# CITTA' DI SANTARCANGELO DI ROMAGNA

**PGRA – Piano di Gestione del Rischio Alluvioni**

**Valutazione ambientale strategica sulla proposta di Piano di gestione del rischio di alluvioni del distretto idrografico dell'Appennino Settentrionale**

**OSSERVAZIONI AL RAPPORTO AMBIENTALE E ALLA VAS**

## 2. Via San Bartolo

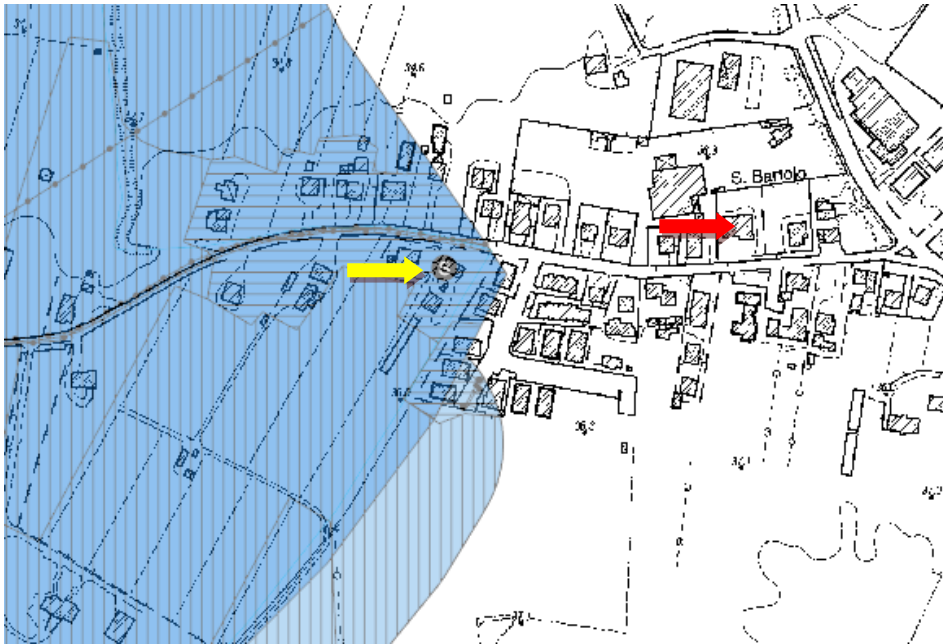
Viene indicata in posizione errata la scuola elementare esistente. Lo stralcio cartografico seguente individua la posizione corretta dell'edificio scolastico fuori dalle aree esposte al rischio.

Loc. San Vito. La freccia di colore giallo indica l'errata ubicazione di edificio scolastico. La freccia di colore rosso l'esatta ubicazione

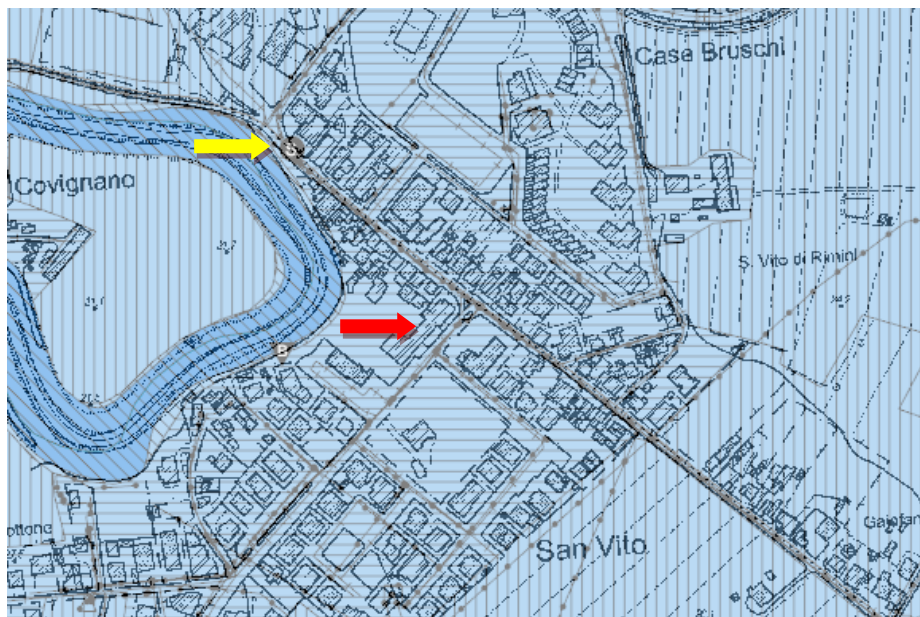
Viene indicato in posizione errata il plesso scolastico di San Vito. Lo stralcio cartografico seguente indica la posizione corretta dell'edificio scolastico.

Loc. Sant'Ermete. La freccia di colore giallo indica l'errata ubicazione di edificio scolastico. La freccia di colore rosso l'esatta ubicazione

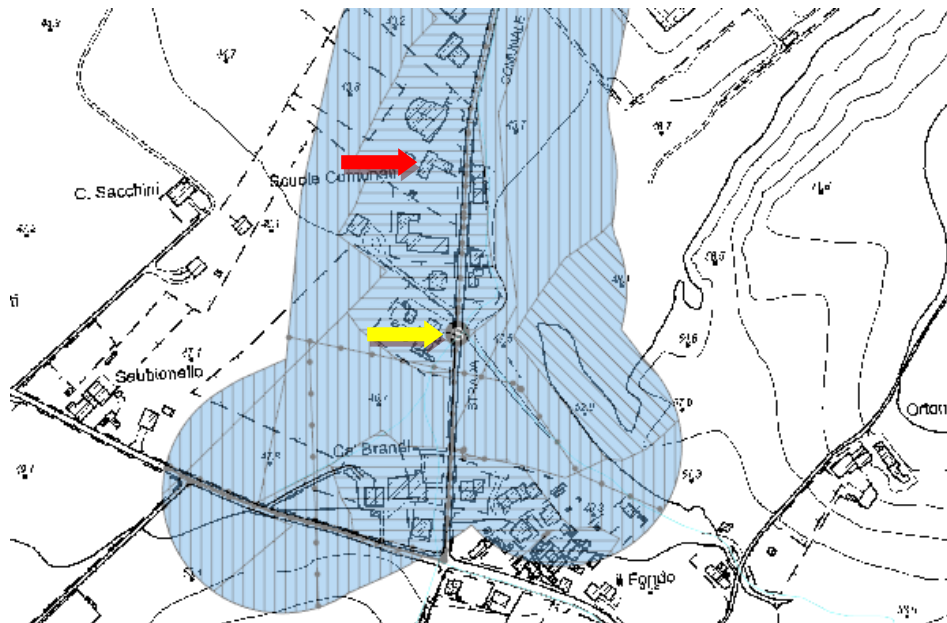
Viene indicata in posizione errata l'edificio scolastico "F.lli Cervi". Lo stralcio cartografico seguente indica la posizione corretta.

#### 5. Località Sant'Ermete – case Arpino, case Palazza

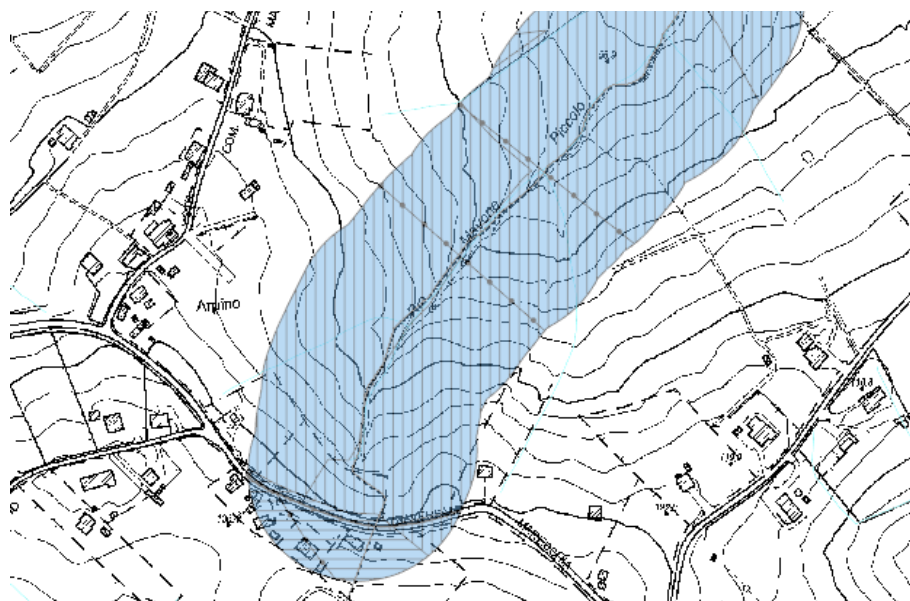
Il Rio Mavone piccolo nel tratto apicale da quota 136 m s.l.m.m. fino alla quota 50 m risulta esondabile dalle mappe sia in destra che in sinistra, sia a monte del punto di sorgente (cartografico). Si ritiene che dalla quota 136 fino alla quota 50 il Rio non abbia le condizioni morfologiche e idrologiche per poter produrre effetti di alluvione lungo il versante. Si ritiene quindi di poter eliminare il tratto da quota 50 fino a quota 136 apicale (esondabilità in offset dal tema poligonale reticolo idrografico).

## 6. Varie località del territorio comunale

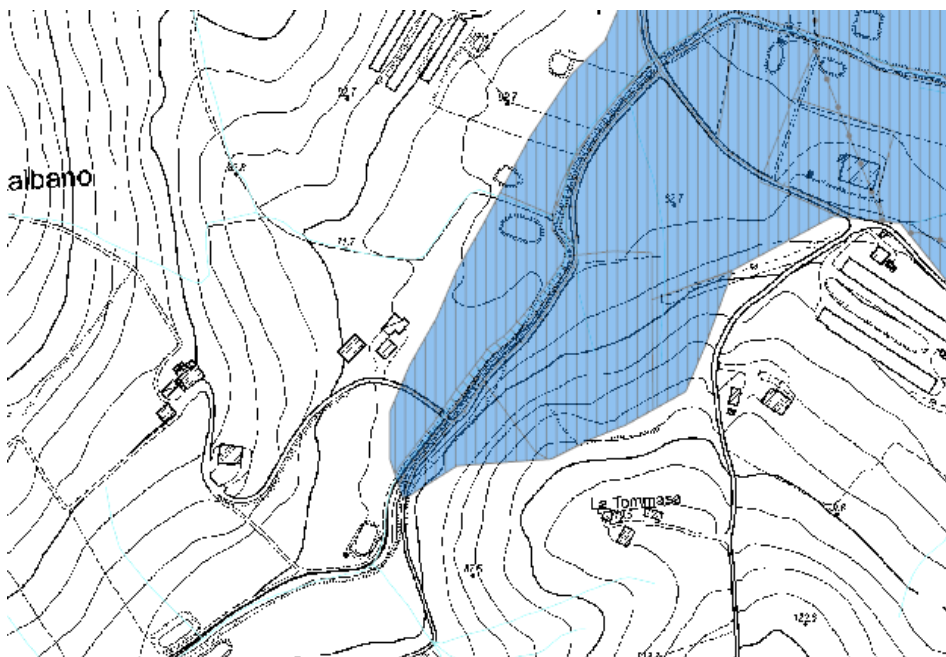
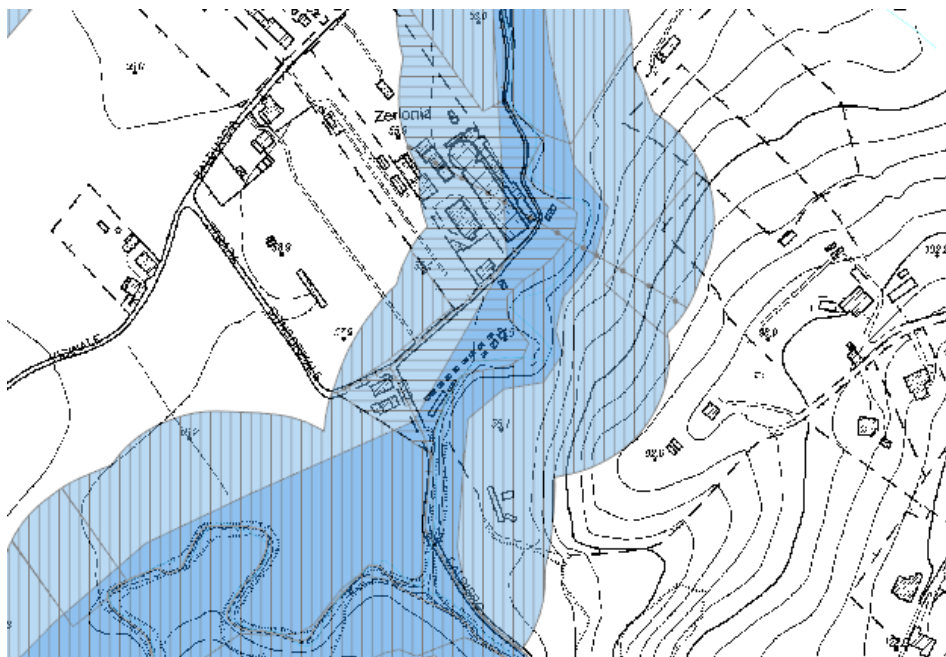
Per il reticolo idrografico minore di pianura è stato utilizzato in via speditiva una valutazione degli effetti da alluvione con rappresentazione di una fascia in “offset cartografico” con estensione uniforme sia in destra che in sinistra idrografica. L’elaborazione ha prodotto in parecchi punti disomogeneità nelle quote di alluvione in destra e sinistra idrografica con disparità anche di decine di metri in alcuni casi. Si ritiene di dover uniformare la perimetrazione in funzione dell’altezza effettiva di esondabilità e del tempo di ritorno dell’evento, producendo una cartografia più dettagliata e con informazioni topografiche corrette. Si ritiene comunque, per quanto espresso anche nelle considerazioni generali, non utilizzabile anche se in via preliminare e speditiva, il criterio dell’offset cartografico (sistema GIS) per la determinazione delle fasce esondabili. Nel seguito alcuni esempi nel territorio comunale.

San Martino dei Mulini. La freccia di colore giallo indica l'errata ubicazione di ospedale-struttura sanitaria

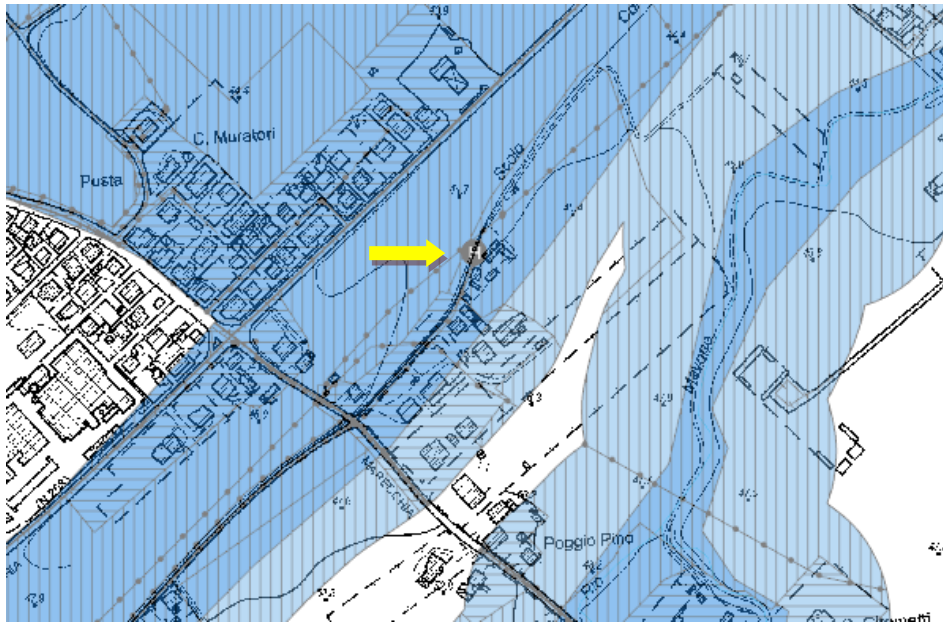
Viene indicato in mappa un ospedale-struttura sanitaria posizionata in corrispondenza dello scolo consortile Oriano. Non risulta alcun edificio in zona rispondente alle caratteristiche della categoria.

### 1. Zona residenziale Flora – scuola materna via Patrignani

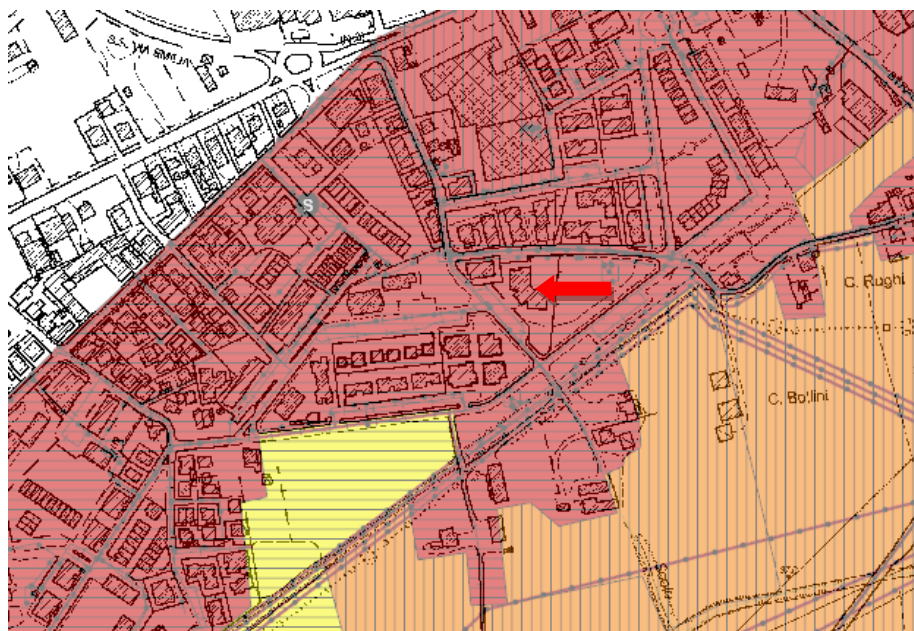
Non è stata ubicata la scuola materna Flora in via Patrignani tra gli elementi esposti in zona a rischio R3.

Lo stralcio seguente indica la corretta ubicazione dell'edificio scolastico. Si richiede di aggiornare le mappe di pericolosità, degli elementi esposti e del rischio. La freccia rossa indica la scuola "Flora".

## 2. Tiro a segno, poligono di tipo – via dell’Uso – località Fondo Rastellino-Spaccino – Fiume Uso

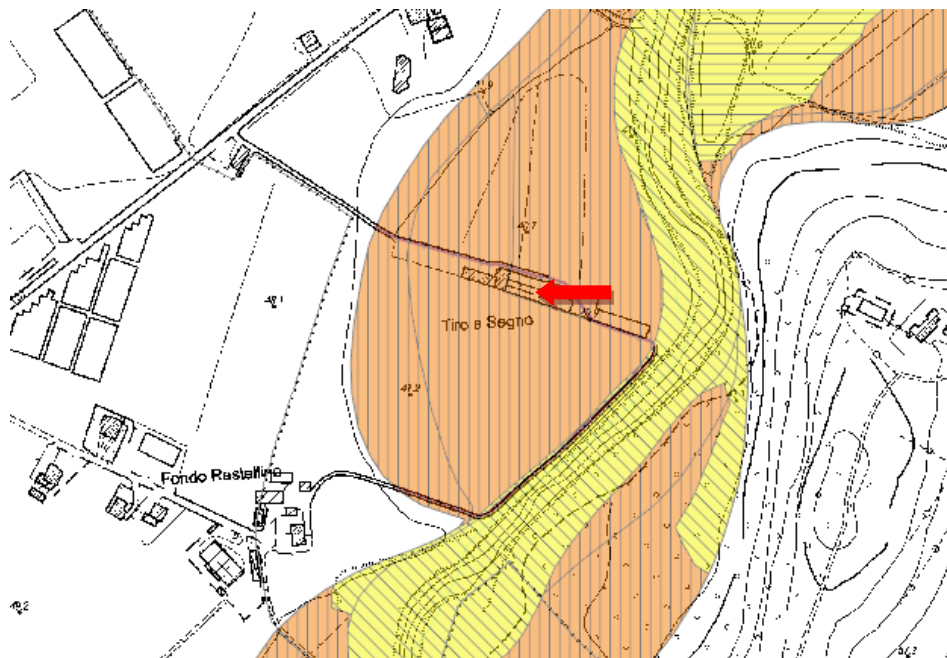
Le mappe degli elementi esposti, della pericolosità e del rischio non individuano il tiro a segno – poligono di tiro. L’edificio è ricompreso nelle zone con Tr200 anni nel PAI Marecchia-Conca (zone pre-interventi) ed è sovente soggetto ad allagamenti (alcuni anche recentemente). Si ritiene quindi, compatibilmente con le caratteristiche e la storia degli eventi verificatesi, di dover produrre una individuazione dell’edificio come elemento esposto anche in considerazione della presenza di persone e la difficoltà di drenaggio/scolo delle acque anche successivamente all’evento alluvionale.

## 3. Case sparse via Palazzina – capoluogo – Fiume Uso

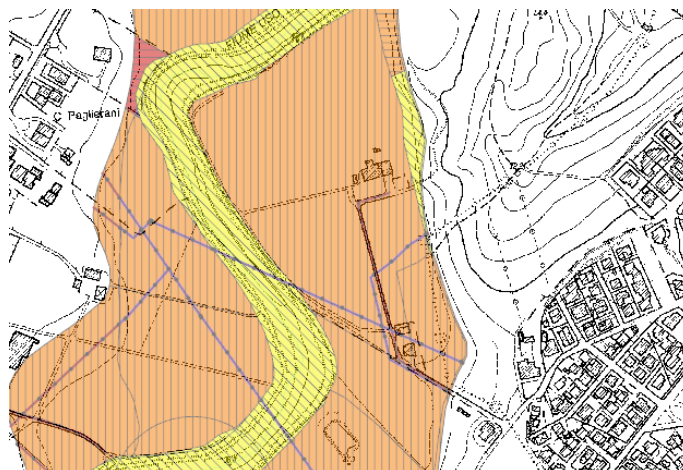
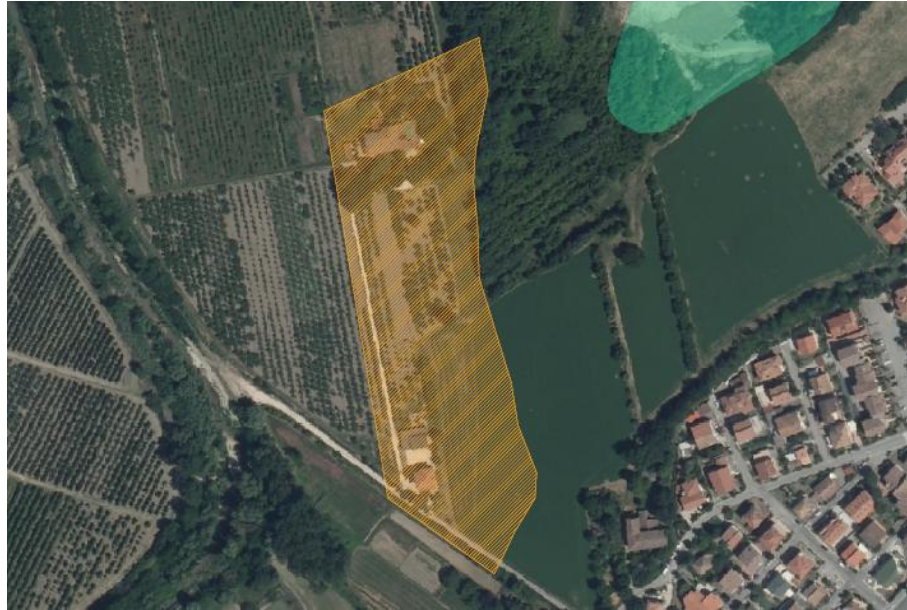
Le mappe non individuano come elementi esposti alcuni edifici residenziali in ambito agricolo prossimi all’alveo del Fiume Uso e interne alla fascia con Tr200 anni del PAI Marecchia-Conca. Gli edifici sono sovente soggetti ad allagamenti alcuni anche recenti e date le difficoltà logistiche e operative l’ambito è problematico per gli aspetti di intervento della Protezione Civile. Si ritiene quindi di dover produrre una precisa localizzazione degli elementi esposti allineando il piano di protezione civile e le informazioni su eventi ed effetti delle alluvioni in possesso dell’amministrazione.

#### 4. Località San Vito – Romiti, Mariolo, Covignano

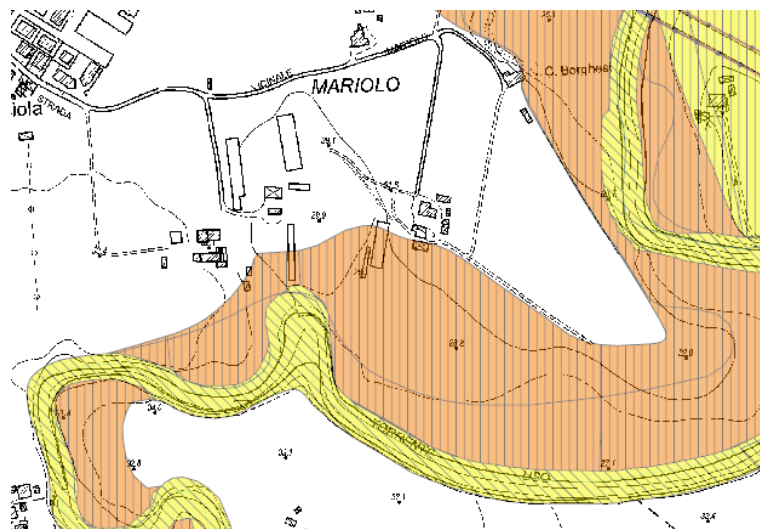
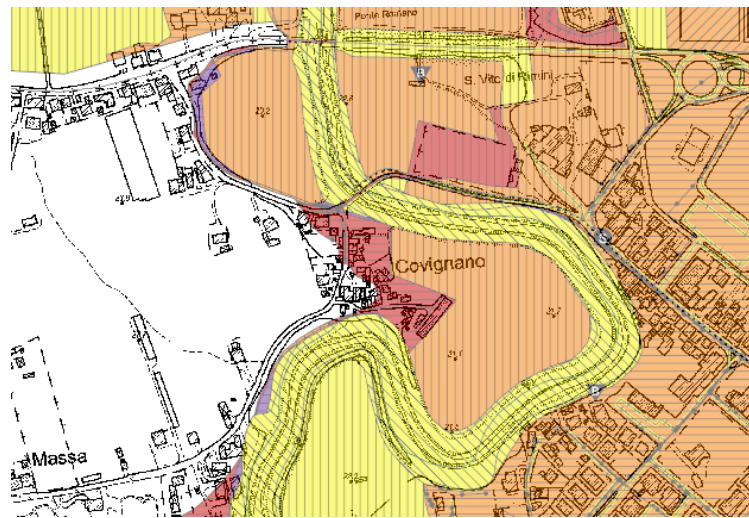
Sono presenti alcuni edifici ricompresi nella fascia Tr50 del PAI Marecchia-Conca e indicati a pericolosità molto elevata ed elevata. Si ritiene di dover estendere la campitura delle mappe (elementi esposti e rischio) a ricomprendere tutti gli edifici che allo stato attuale in alcuni casi sono ricompresi solo per parte della loro superficie. Si ritiene, coerentemente con l'osservazione generale più sopra esposta, di dover ricomprendere come elemento esposto nella classe di rischio superiore, tutto l'elemento anche se nelle carte del PAI o nella prima valutazione speditiva l'elemento risulta ricompreso solo per una parte. Il concetto di rischio non può limitarsi ad una sola parte di un edificio solo per una rappresentazione cartografica. I casi qui indicati sono quindi emblematici di numerosi altri esempi sul territorio comunale. Si rimanda alla osservazione generale.

### 5. Località San Vito – palestra

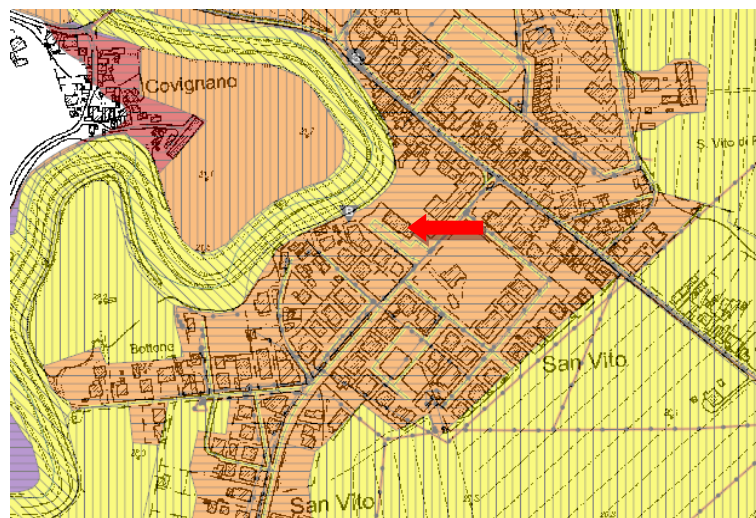
Nelle mappe non è presente l'ubicazione della palestra scolastica a fianco del plesso Ricci. Essendo edificio separato dal plesso stesso si ritiene più corretto indicare con precisione l'ubicazione dell'edificio palestra.

### 6. Casale di Sant'Ermete – scuola Biancaneve

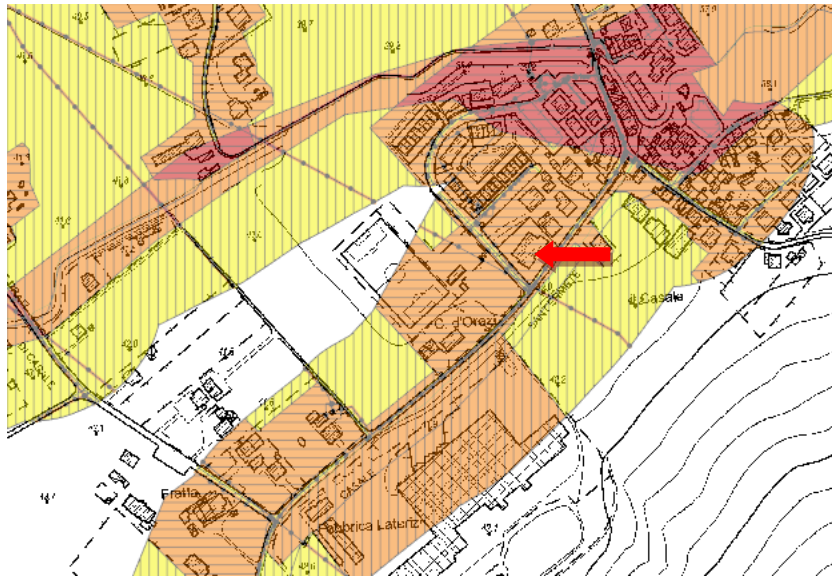
Non è stata ubicata nelle mappe la scuola materna Biancaneve di Casale di Sant'Ermete. Si richiede di individuarla nella corretta posizione riportata nello stralcio seguente.

### 7. Casale di Sant'Ermete – struttura sportiva

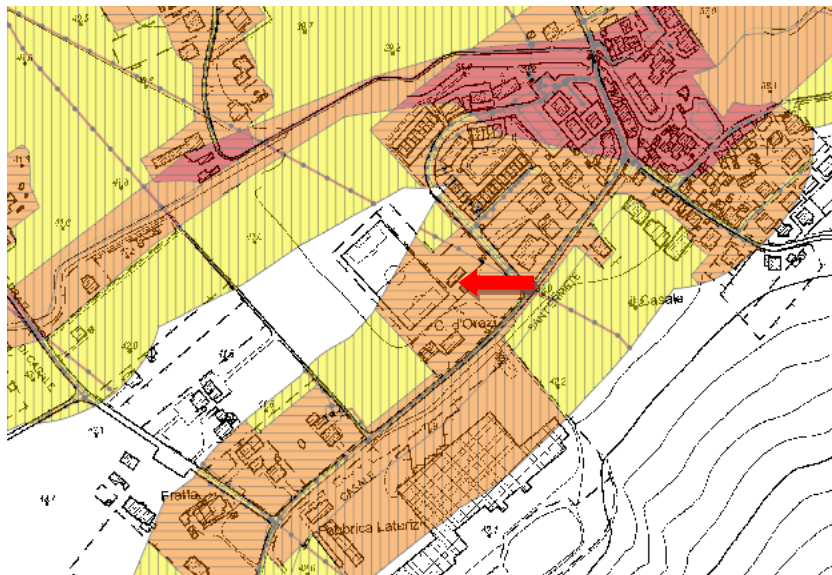
Coerentemente con l'osservazione generale più sopra esposta, si ritiene di dover indicare nelle mappe la struttura sportiva con annesso spogliatoio-servizio del campo da calcio di Sant'Ermete.

### 8. Località San Martino dei Mulini – scuola elementare Giovanni XXIII

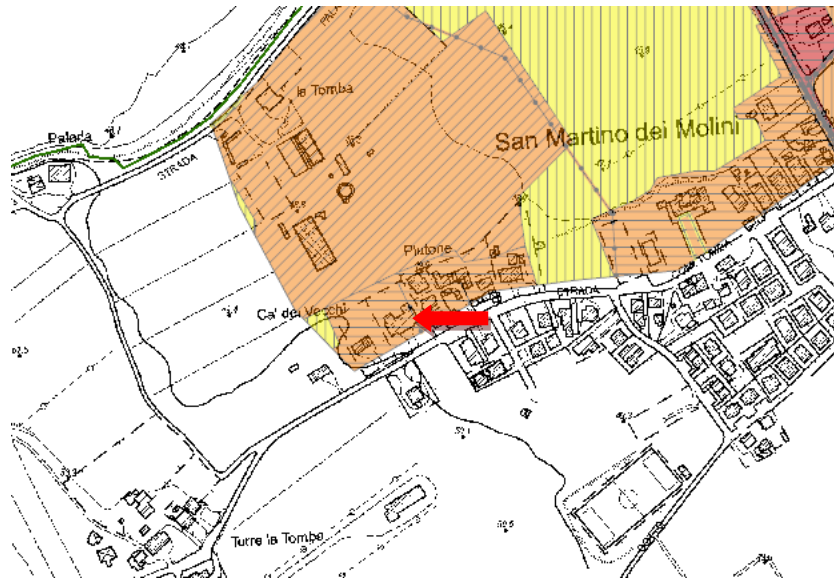
Non è stata ubicata in mappa la scuola elementare Giovanni XXIII in via Tomba a San Martino dei Mulini. Si richiede di individuarla nella corretta posizione riportata nello stralcio seguente.

### 9. Area esondata scolo consorziale Budriolo

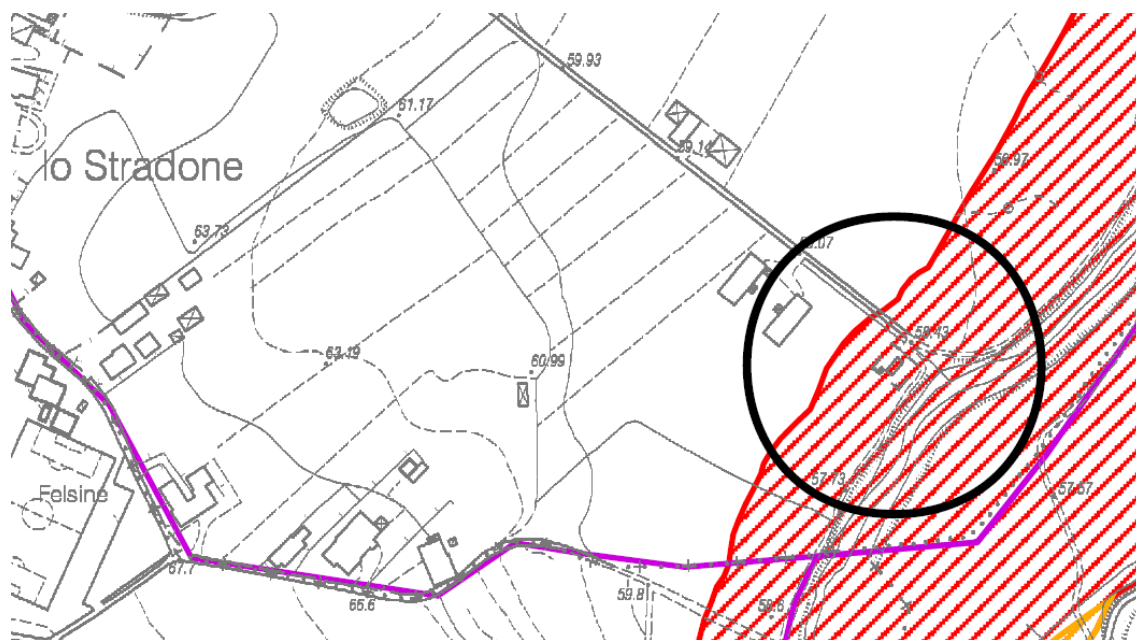
I dati disponibili e inseriti nella tavola 17 del PSC approvato indicano per lo scolo Budriolo un'area in passato soggetta ad esondazioni. La stessa fascia ricomprende al suo interno alcune abitazioni ed edifici non correttamente rappresentati nella classe di rischio conseguente alla probabilità di alluvione. Si rimanda al precedente paragrafo 4 punto 3 (dati esistenti – tavola 17 del PSC).
